## 改善箇所説明図

### 基準不適合発生箇所

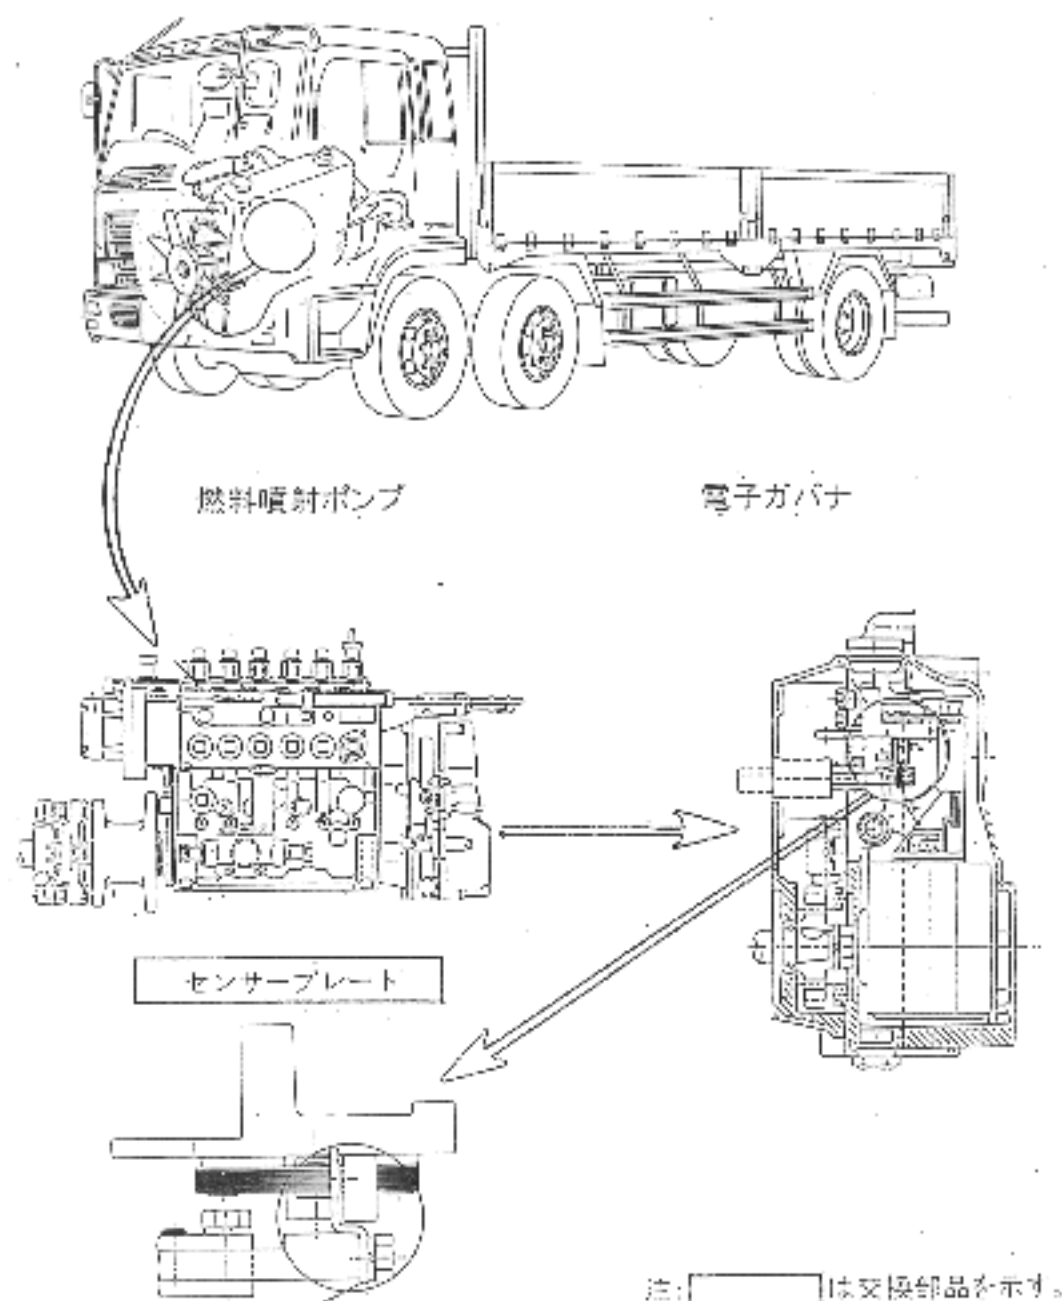
原動機の電子制御式燃料噴射装置において、燃料噴射量を制御する装置の一部（センサープレート）のプレス成型時に微細な亀裂が発生したものがあり、そのままの使用を続けると、エンジンの振動により当該センサープレートが破損し、燃料噴射量および噴射タイミングの制御ができなくなり、最悪の場合、排出煙が基準を超えるおそれがある。

全車両、当該センサープレートを対策品と交換する。

識別：ガバナ カバー上部に黄色ペインツを塗布する。
